LuK Service Info

TB1667

Part Nr. 631 1075 09/10/11 – 310 TBFR

Info: New design / Neues Design / Nouvelle conception / Nuevo diseño / Nuovo disegno / Nuovo segno

TB1667

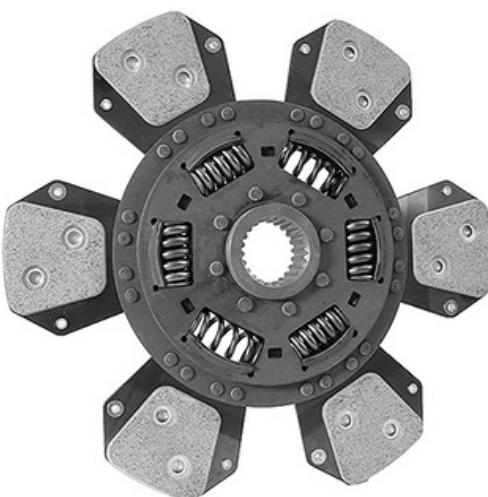
LuK has introduced an increased range of clutches and discs for single 310mm (12") designs fitted to SDF tractors. The new LuK clutch, and discs are fully interchangeable with existing clutches and no modifications are required to the vehicle or flywheel, new fixation Bolts are supplied with new designs. 4340204120 - Cap Head Set M8 x 20 x 1.25mm + Conical Washer.
